これまでの委員からの質問への回答  
(第5回分科会実施前の後藤委員による質問  
(2022年9月3日) に対する回答)

2022年10月17日

## 第5回分科会実施前の後藤委員による質問（2022年9月3日）

図1 大破断LOCAのPTS状態遷移曲線とPTS事象シナリオの関係

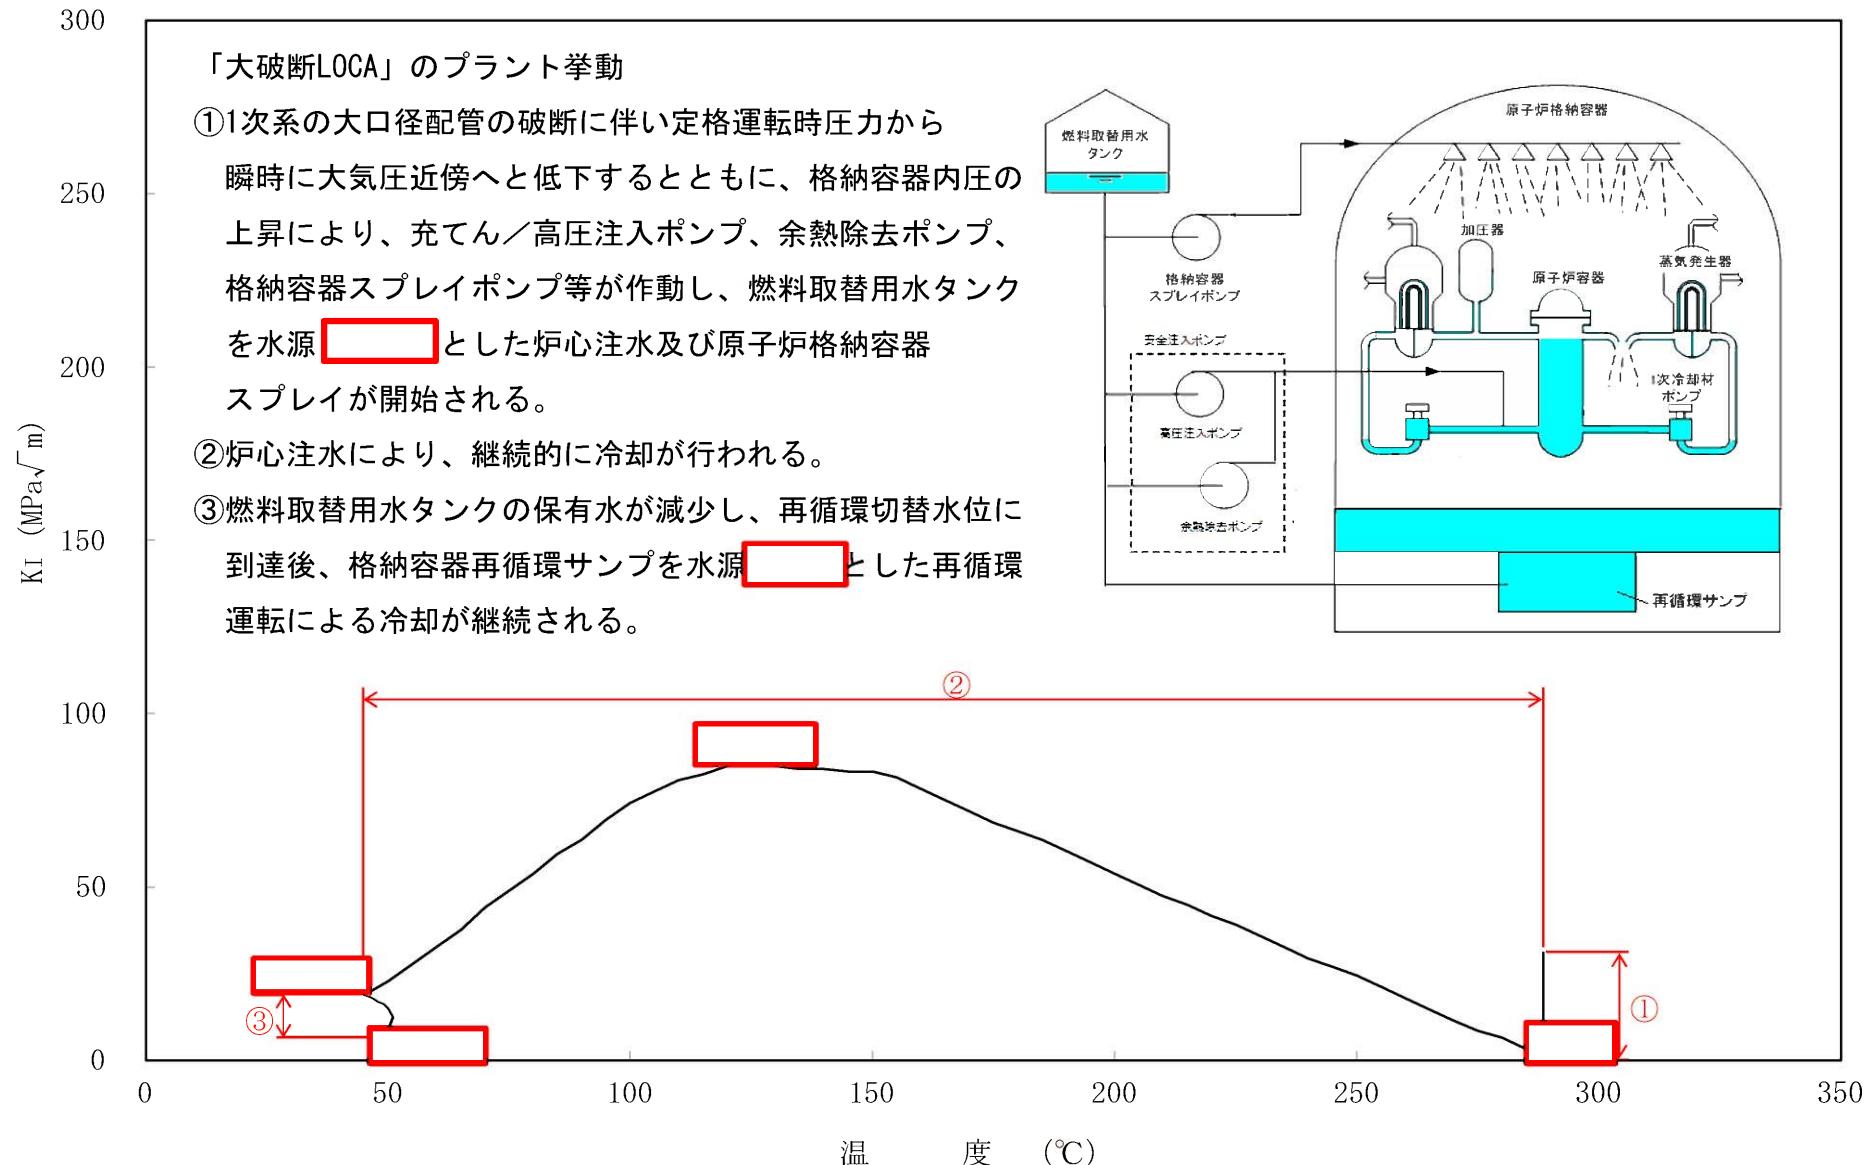
質問事項 No. 追5-3	<p>資料4、P. 5（後藤委員事前質問：P. 8）</p> <p>①統一した条件下で評価がなされていることを説明して欲しい。本図は、照射脆化予測とPTS事象の結果をまとめたものと理解するが、改めて、事象の説明から、解析の前提条件、各パラメータの詳細な説明ができるだけ、まとめてわかるように説明してほしい。</p>
回答	<p>次ページ以降、PTS事象について、事象の説明から、解析の前提条件、各パラメータについて詳細に回答する。</p> <p>また、追5-1、追5-8、追5-9、について、追5-3の説明に合わせて回答する。</p>

## 【事象概要】第5回分科会資料4より抜粋

図1 原子炉容器胴部（炉心領域部）中性子照射脆化に対するPTS評価結果（JEAC4201-2007 [2013追補版]）

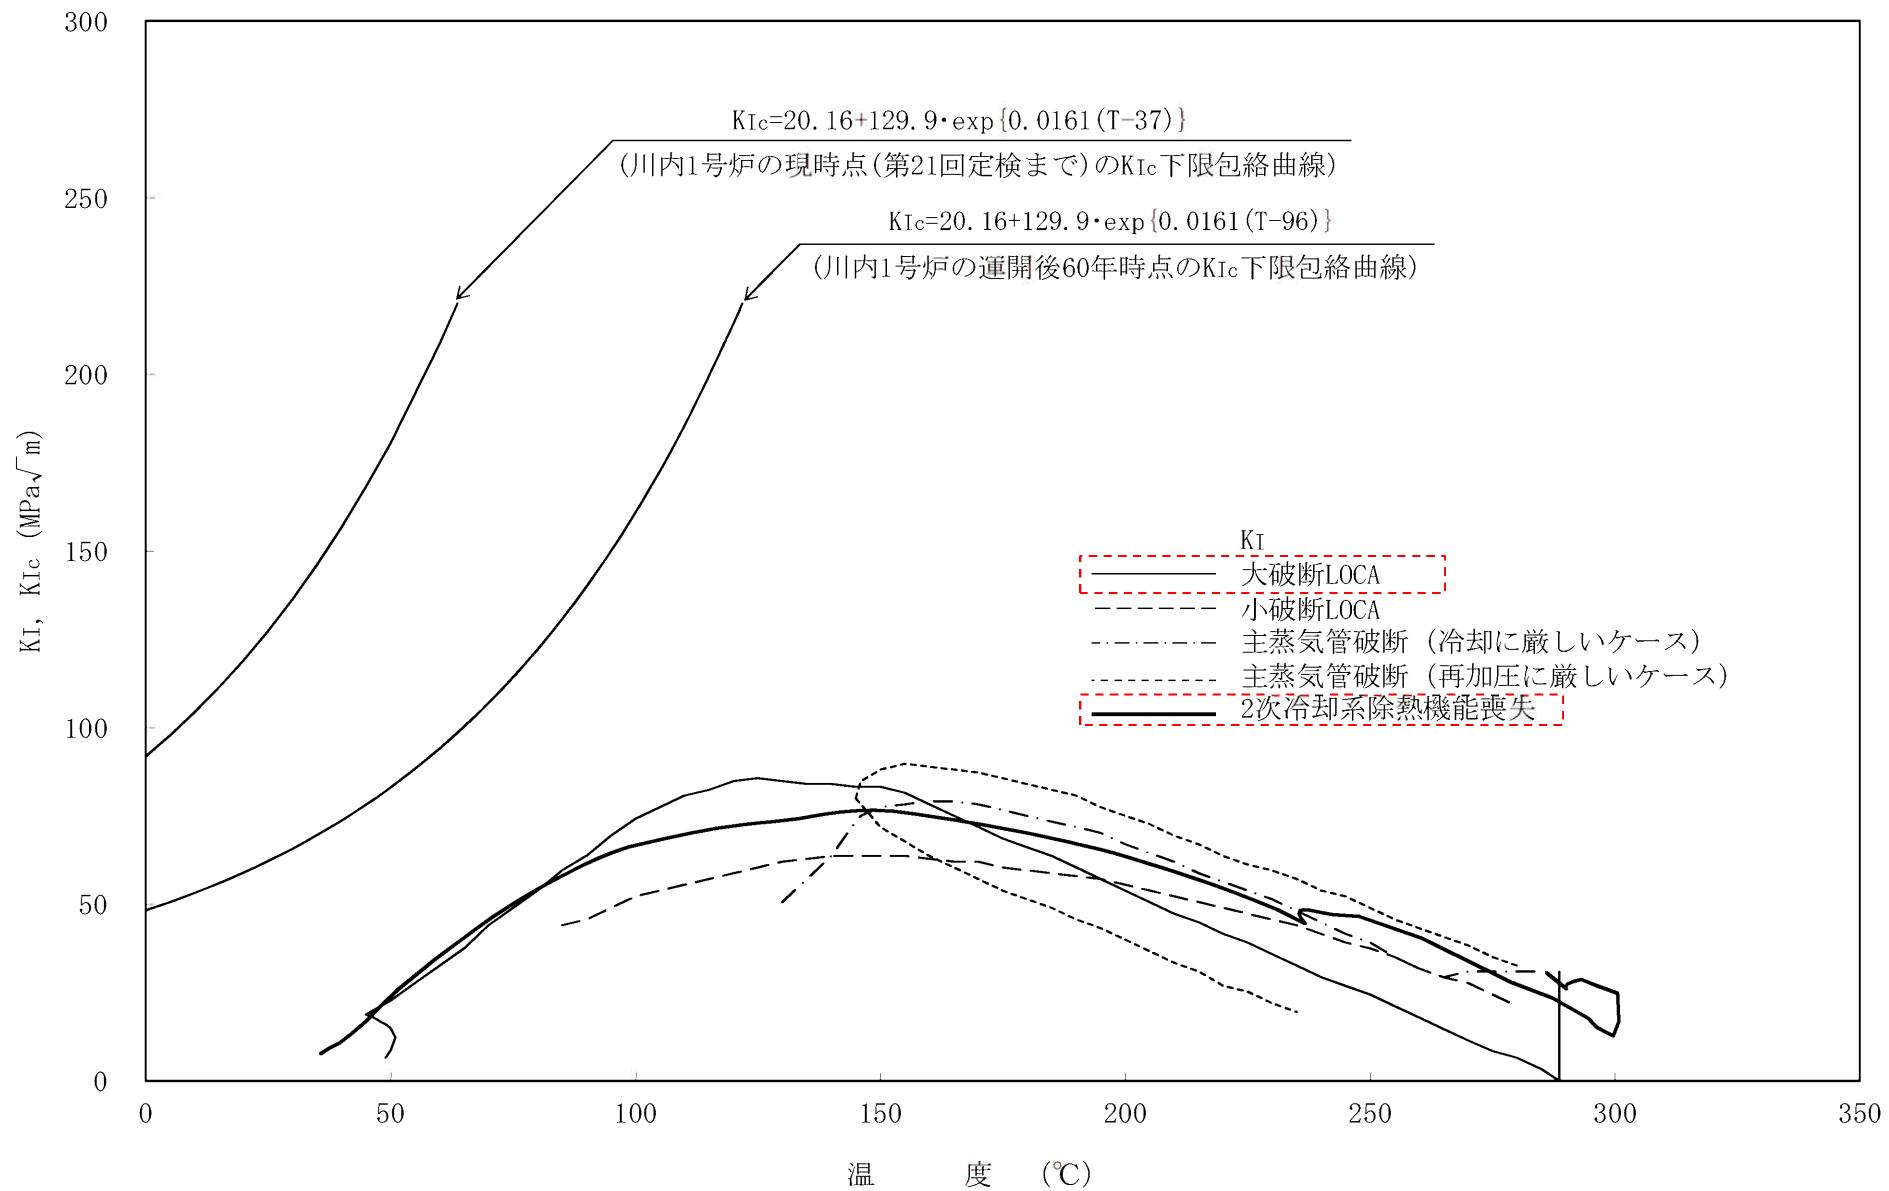
質問事項 No. 追5-10	資料4、P. 6, 7（後藤委員事前質問：P. 9） ③また、ここで検討している2つの条件より厳しい事故条件が存在しないことを、時々刻々かわる過渡解析であることを踏まえて、時刻歴解析として証明して欲しい。
質問事項 No. 追5-12	資料4、P. 6, 7（後藤委員事前質問：P. 10） PTSの解析について、「大LOCA」と、「2次冷却系からの除熱機能喪失」を選んでいるが、LOCAではなく、誤作動でECCSが作動した場合には、より厳しい条件になることはないか？
回答	PTS評価の対象事象は、1次冷却材の温度低下が大きい事象として大破断LOCA並びに1次冷却材の温度低下とともに圧力が高く維持される事象として2次冷却系除熱機能喪失、小破断LOCA及び主蒸気管破断を選定している。評価結果より、大破断LOCAと2次冷却系除熱機能喪失のPTS状態遷移曲線（時刻歴解析の結果）が破壊靭性遷移曲線に近いことから厳しい事象であることが確認できる。 なお、ECCSの誤作動については、1次冷却材の温度低下が少ないと考えられる。
